改善箇所説明図

不適合発生箇所
(ラジオアンテナ線 端子部)

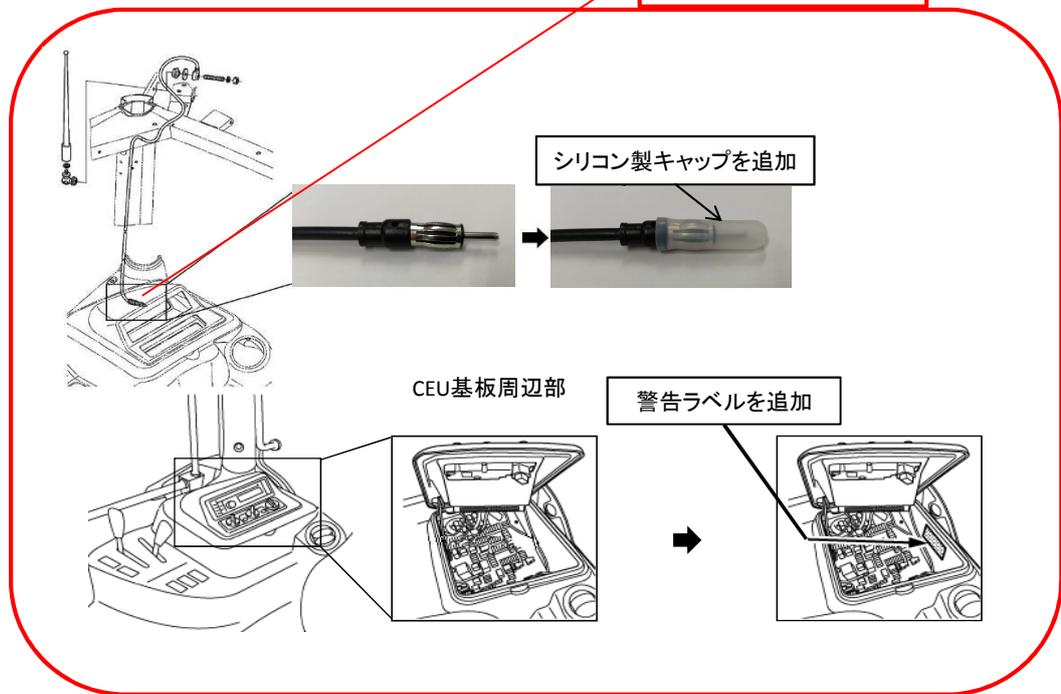
農耕トラクタのラジオアンテナ線において、設計時の検討が不十分なため、アンテナ線端子に絶縁処理がされていない。そのため、アンテナ線をラジオに接続していない場合には、アンテナ線端子と近傍にある電子基板(CEU)の電源端子が接触、ショートし、火災に至るおそれがある。

全車両、警告ラベルを貼り付け、取扱説明書を改定する。また、ラジオを装着していない場合はラジオアンテナ線端子に絶縁キャップを追加する。
